## Variable Capstan Speed Control $\pm 7$ Half-Tones

Service Information SI 33/78 E

SERVICE INFORMATION  
SI 37/78 E

Anpassung Fernsteuerung zwischen  
STUDER Tonbandgeräten und Mischpulten  
Adapting remote control between STUDER  
tape recorders and mixing consoles.  
Service Information SI 48/80 D/E

Block Diagram Variable Speed Capstan Servo  $\pm 7$  Half-Tones

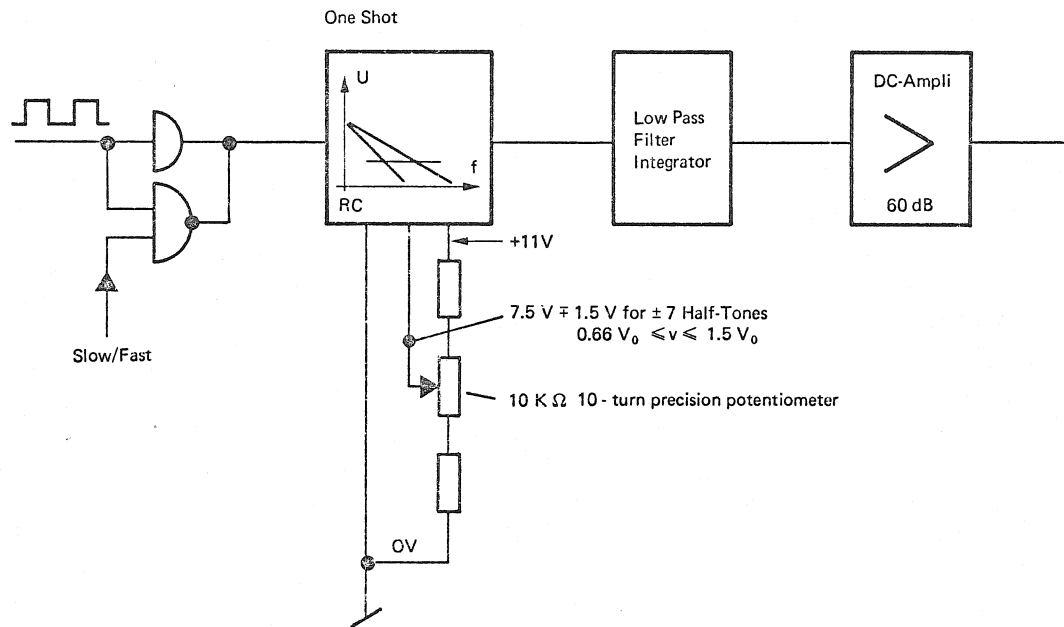
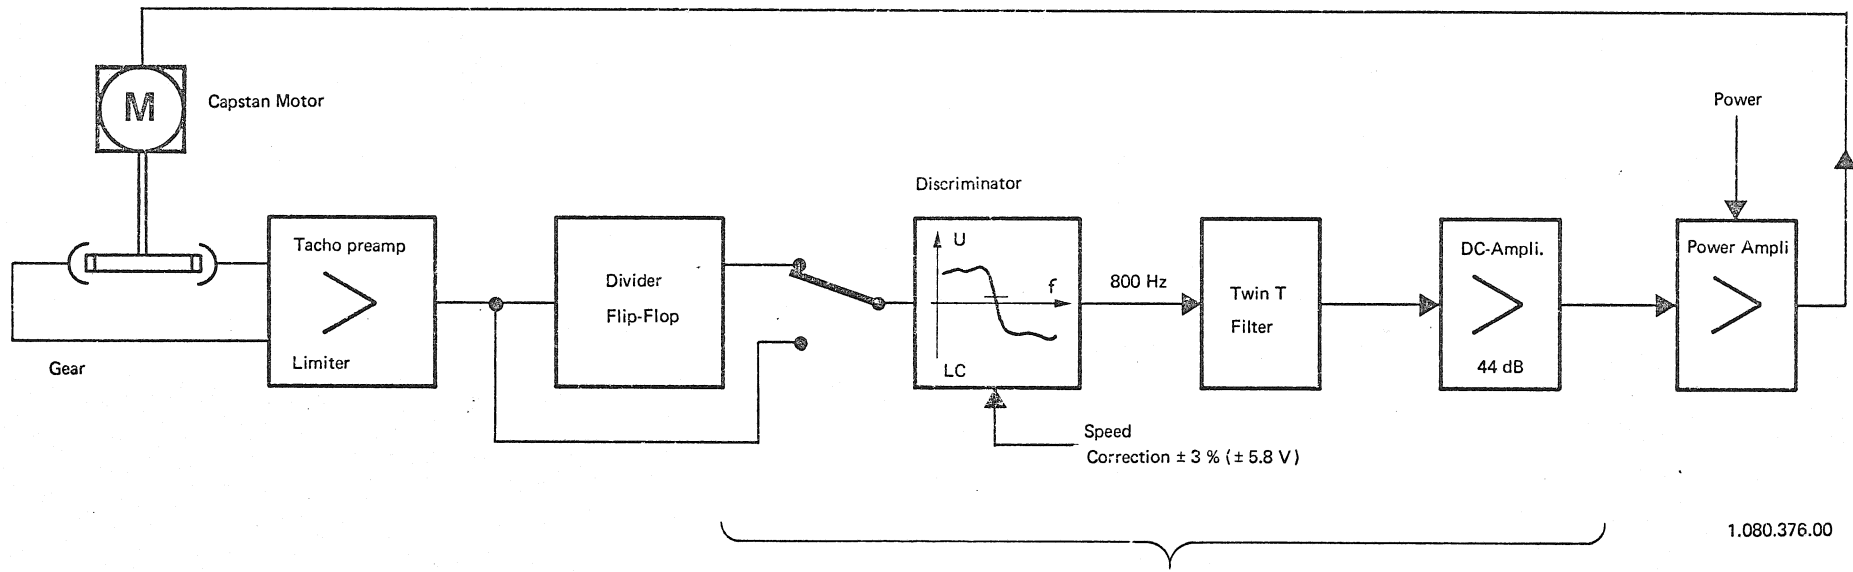
The circuit is best explained by the aid of a block diagram. Represented is again the diagram of the standard circuit which makes use of a LC-discriminator as reference unit. A discriminator is a frequency to voltage converter which is best described by its characteristic. The linear center part is of importance for the servo action especially the section in the vicinity of the active region of the following DC-amplifier. The LC-discriminator shows good and stable temperature stability with high sensitivity, therefore the following amplifier stages contribute little to the overall temperature stability. The only disadvantage of the LC - dis-

criminator is its short characteristic which does not allow a speed correction range greater than a few percents. A variation of the values of the L or C members of the resonance circuit is very unpractical. A speed variation is achieved by superposition of a DC-Signal, but only  $\pm 3\%$ , as mentioned before.

In the new circuit the LC-discriminator is replaced by an electronically controlled one-shot of good temperature stability. The square-wave output of this multivibrator is routed through an integrating network. The average DC-value depends on the mark to space ratio which itself is a linear function of the input trigger frequency. The whole circuit represents a linear frequency to voltage converter.

The original twin-T-filter is replaced by a low pass filter as the frequency range of the carrier is considerably increased (534 Hz...1199 Hz versus 800 Hz).

The missing gain of this discriminator is compensated by the following operational amplifier.

PRINT NR. 1.189.417-11

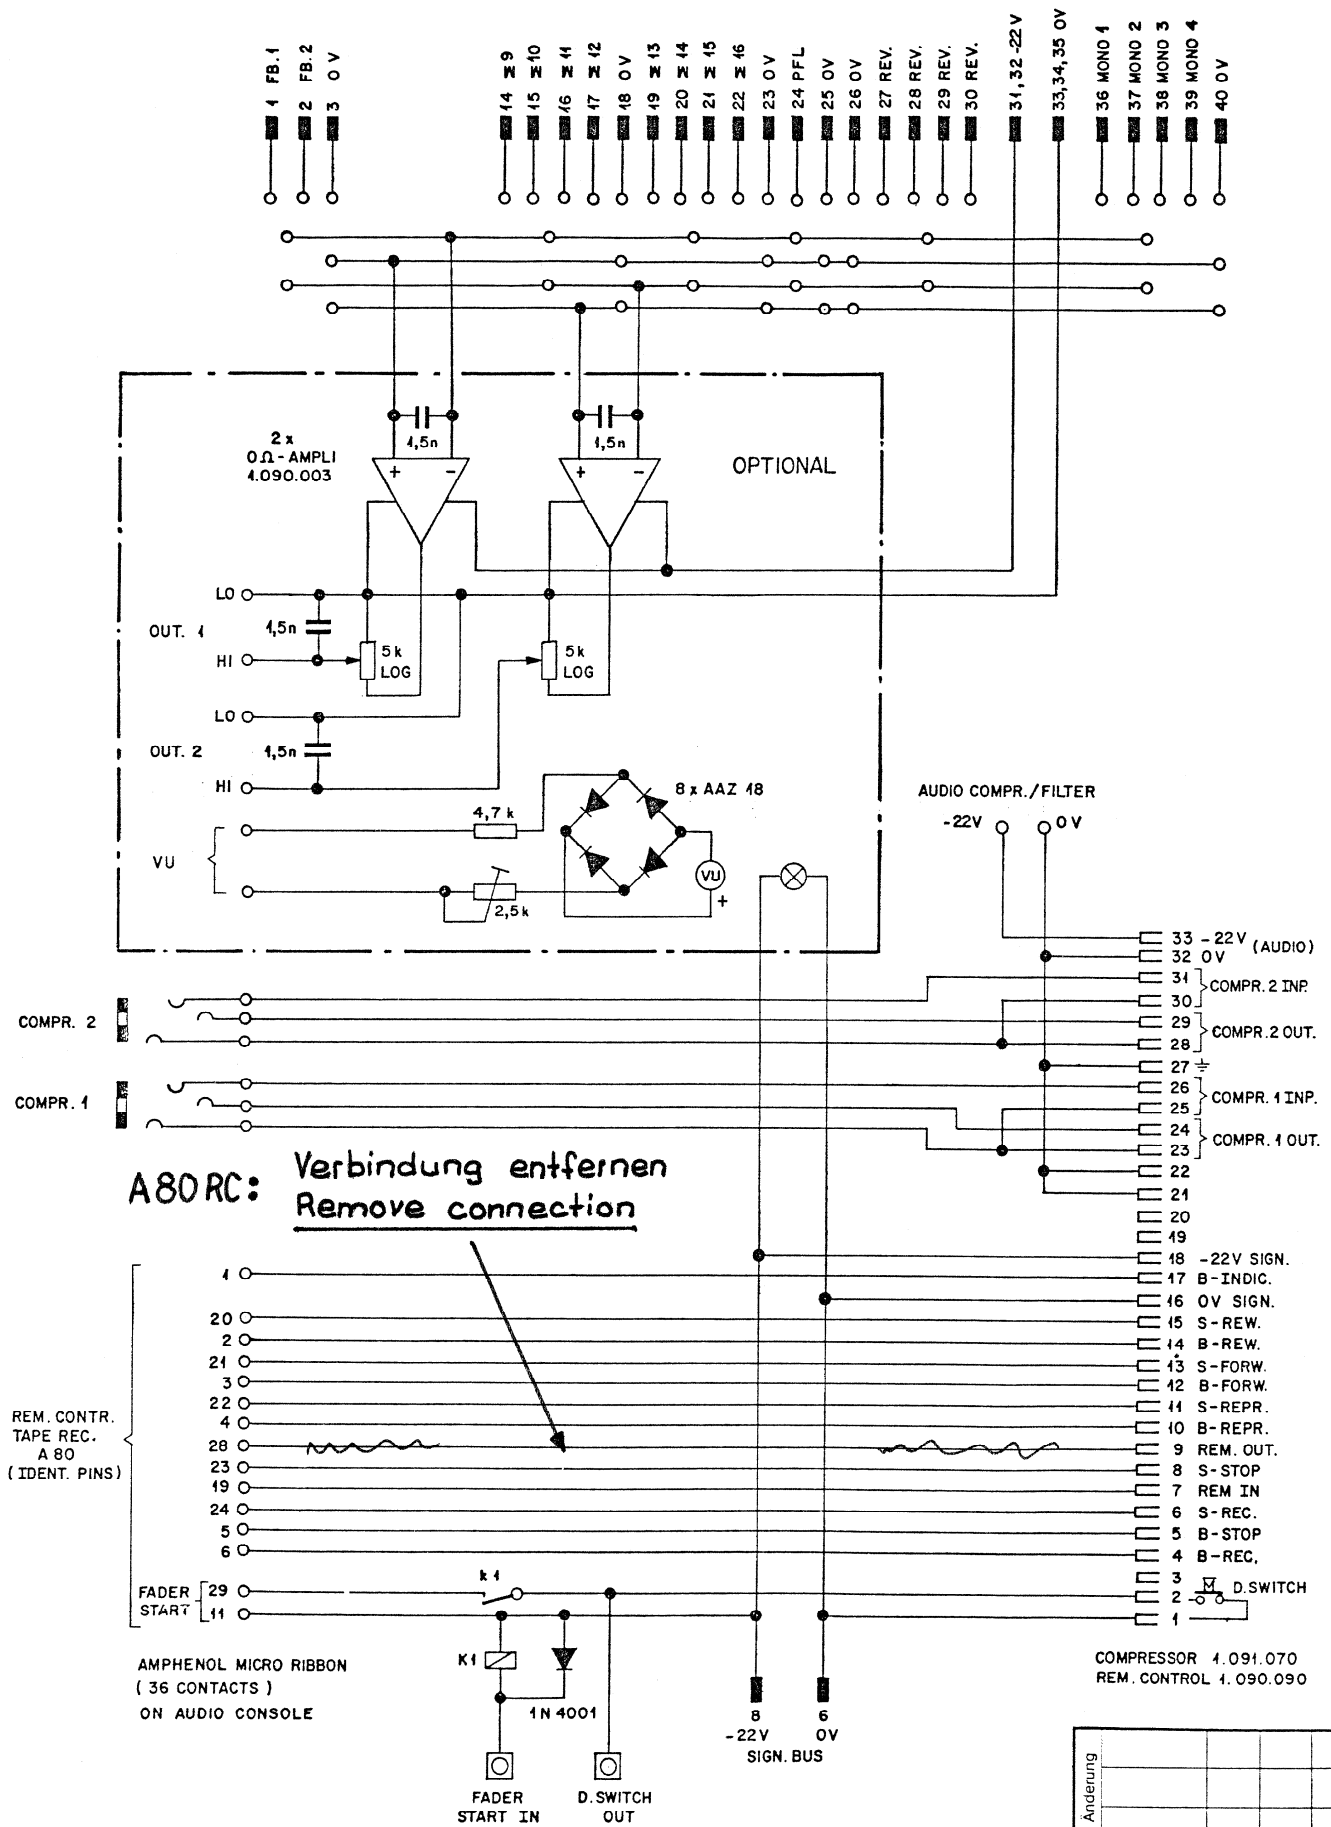
**A80RC: Verbindung entfernen**  
**Remove connection**

Fig. 1

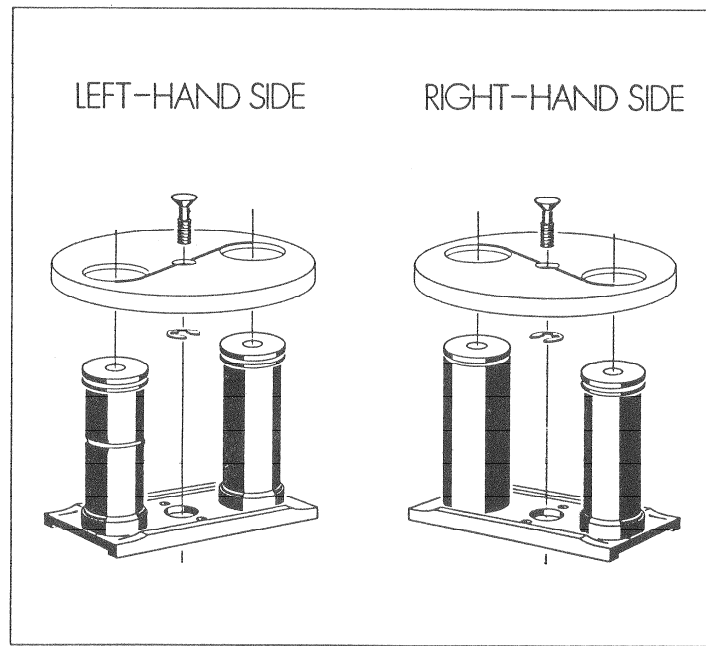
The 1" tape tension sensor roller with groove must be first (after the supply reel) See fig. 1  
The position of the 1/2" tape tension sensor rollers does not matter.

Fig. 3

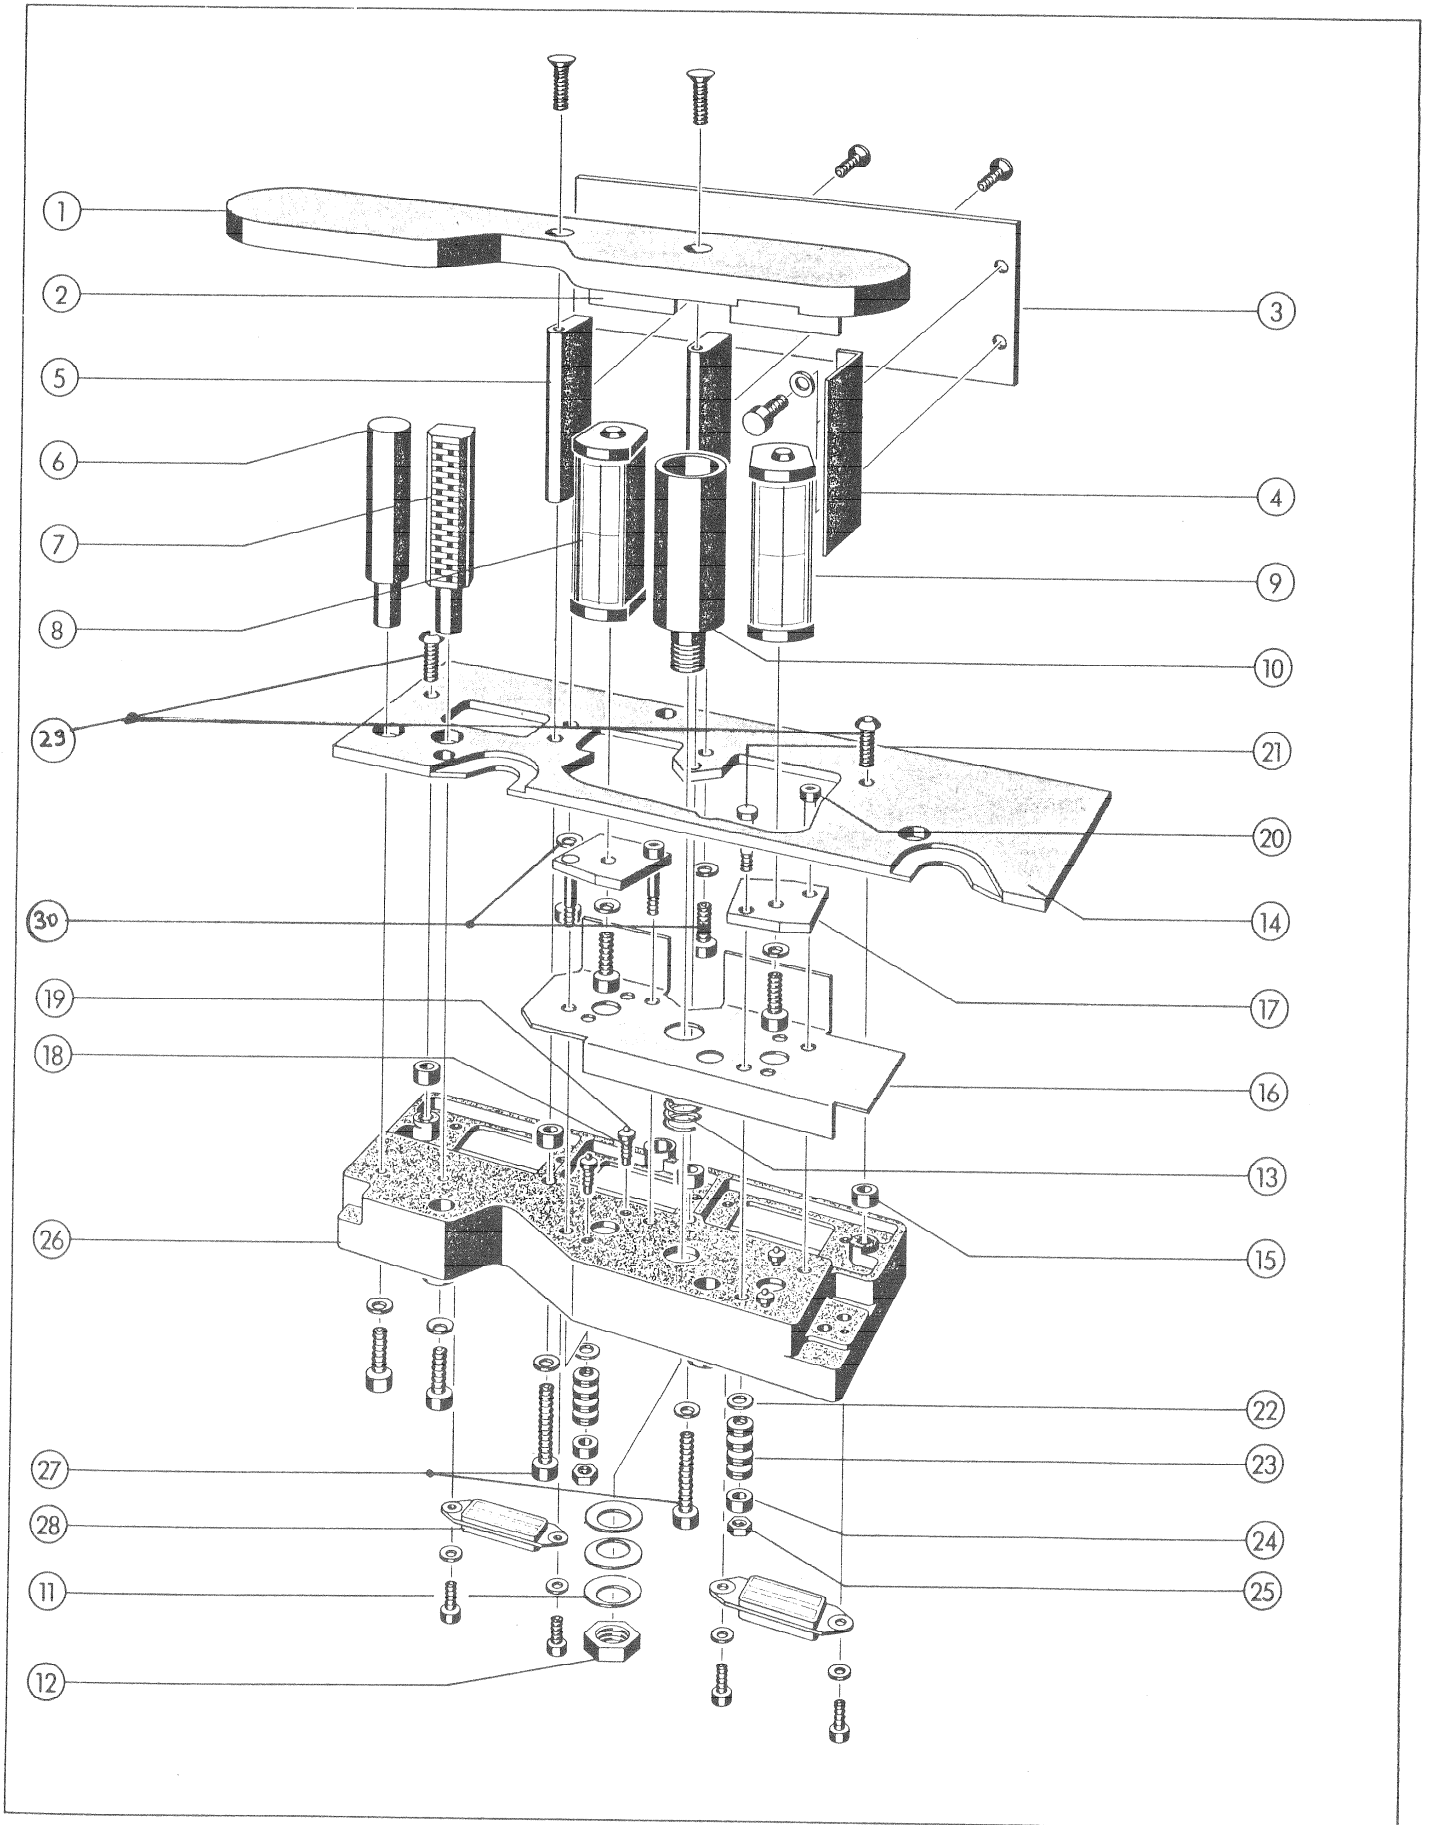
- 5.) Remove headblock assembly
- 6.) Remove headcover plate ① [fig. 3]
- 7.) Remove erase heads
- 8.) Only for 1/2" version  
 Remove the right-hand side tape guide bolt ⑩ (fig. 2) by loosening the 7 mm nut on the bottom of the headblock assembly. If the tape guide bolt is frozen in the headblock cover plate ⑦ (fig. 2) then knock it out carefully with a plastic hammer. (remove the whole coverstrip see point 9).  
Important: Never loosen the nuts ① (fig. 2) because it is impossible to align the tape guide without the required gange.

- 9.) Remove the whole coverstrip ③ and ④ by loosening the two 3 mm allenscrews ③⑩ (fig. 3) install it again to the new cover plate ⑭ .
- 10.) Remove the antiscrape flatter roller ⑩ (Fig. 3) by loosening nut ⑫ (18 mm). If the whole antiscrape roller is rotating, slide an open-end wrench (14 mm) into the groove of the bolt to counter.

- 11.) From a piece of paper cut out a square with the measurement of approx. 30 mm x 100 mm. Slide it in between the bottom sheet metal screen ⑯ (fig. 3) and the spring ⑬. (See also fig. 4). Put the metallic washer ② (fig. 4) on top of the paperstrip ① and with a pair of tweezers slide it under the cut-out ③. Center the washer and while holding the washer in position with the tweezers, pull out carefully the paperstrip. Make sure that the washer is now in the center of the spring ⑬ (fig. 3) and that it is lying

REPRODUCE PREAMPLIFIER PCB 1.080.804

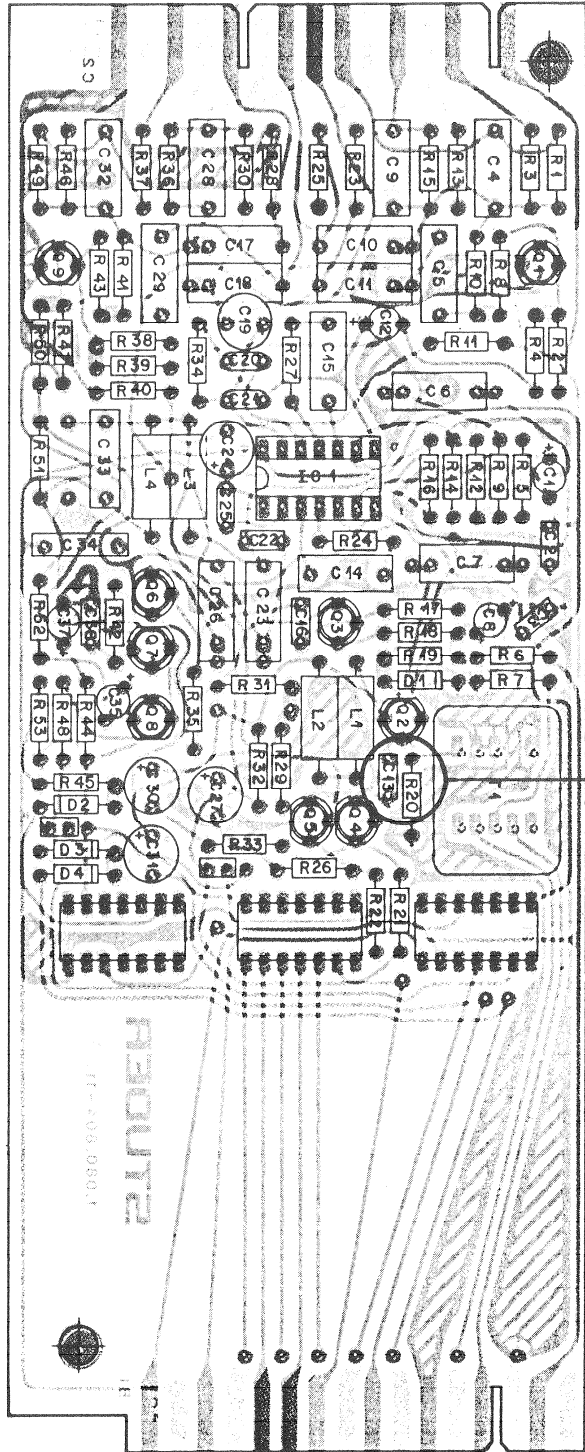
Change C13 from 33 pf to 15 pf if soundheads of the type 1.317.... are used.

C13 = 15pf wenn 317 Köpfe  
if 317 heads

RECORD EQUALIZER PCB 3,75"/7,5" 1.080.819-81  
(LAYOUT 1.080.867-12)

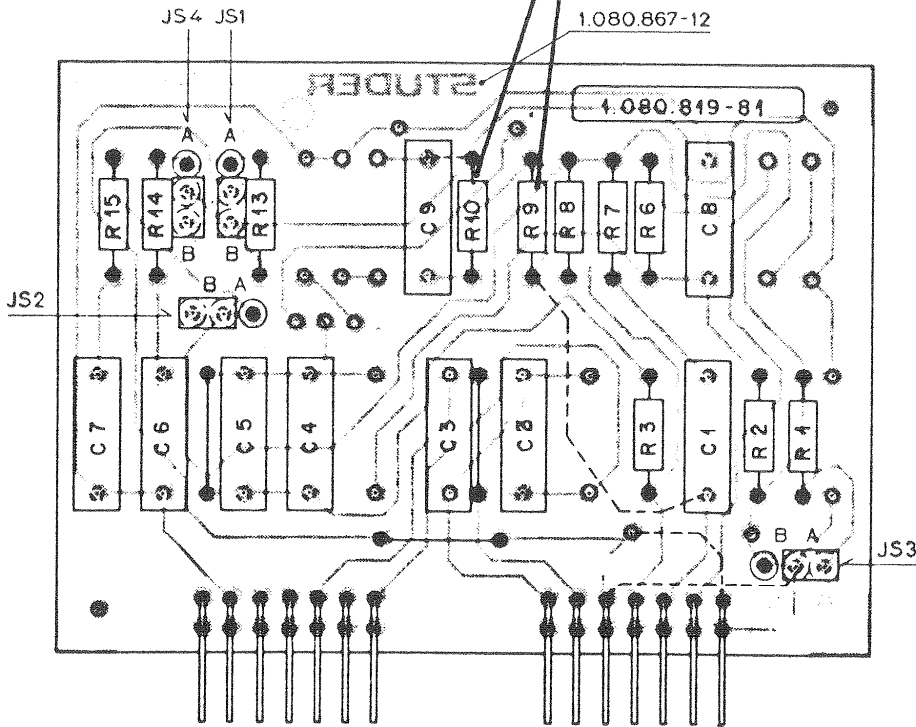
Werte überprüfen } R10 = 27kΩ  
Check values } R9 = 2,2kΩ

Fig. 2

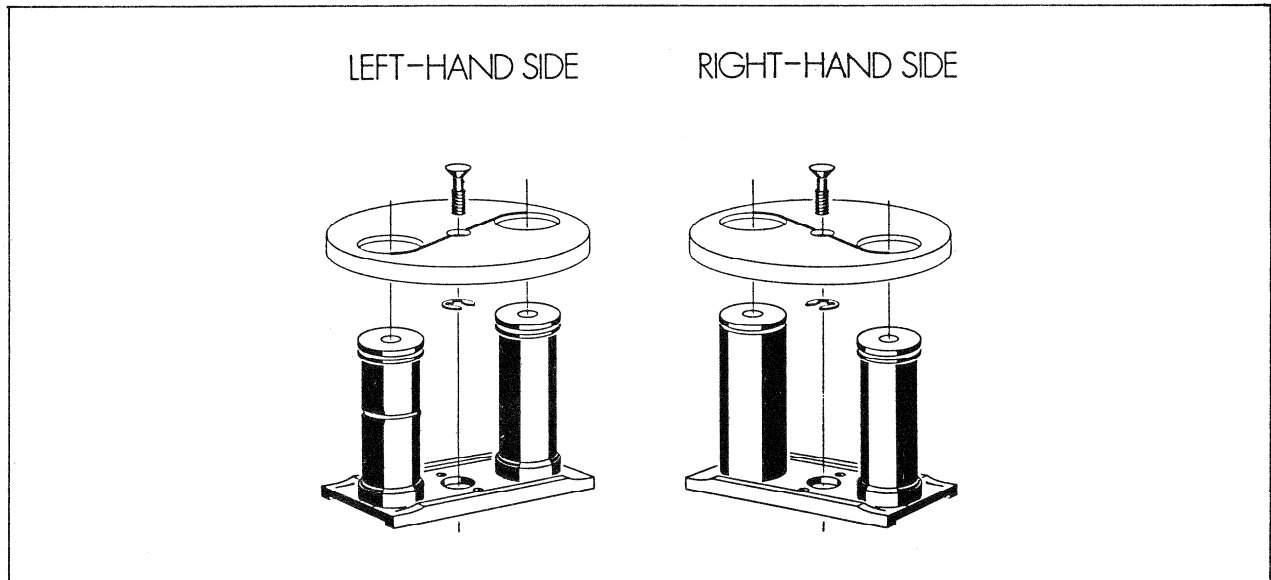
The 1" tape tension sensor roller with groove must be on the extreme left side (next to the supply reel) (Fig. 2). The position of the ½" tape tension rollers does not matter.

Fig. 12

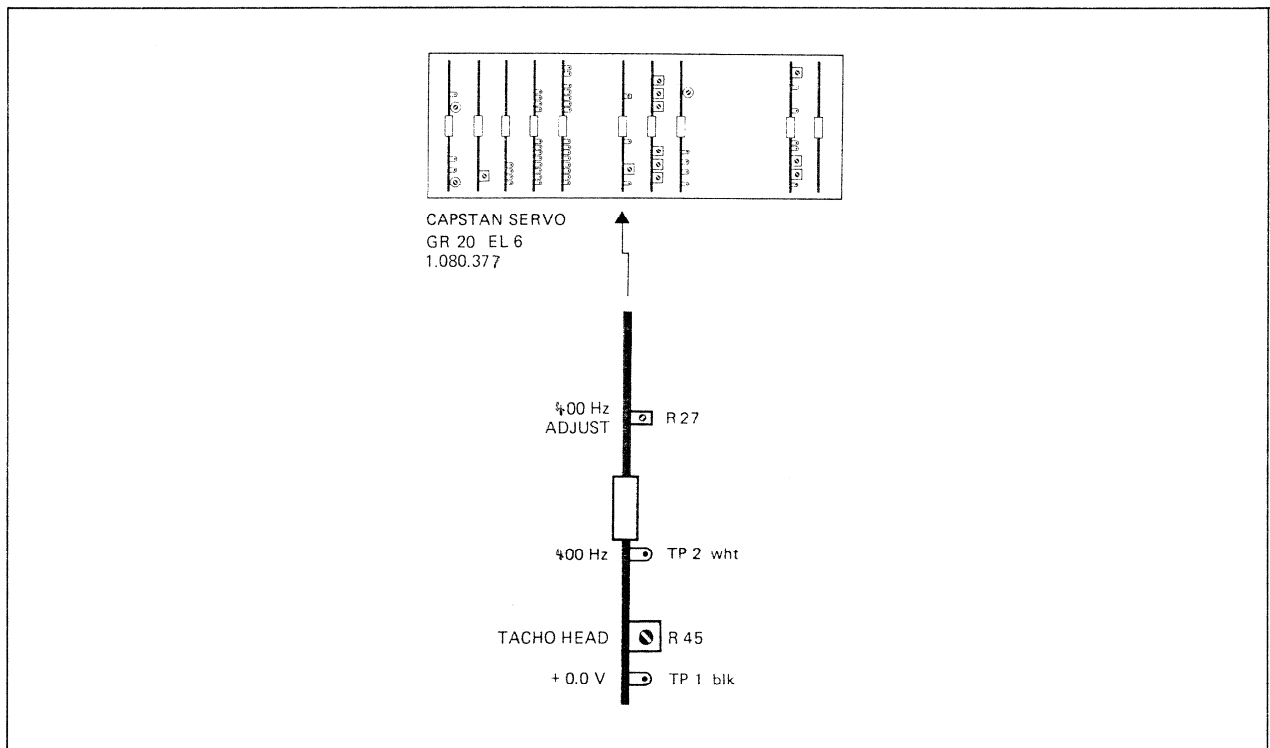
Hook up a frequency counter to the testpoints TP1 and TP2 and align with R27 to 400 Hz. Adjust R45 at 3.75 ips to minimum wow and flutter (refer to fig. 12).
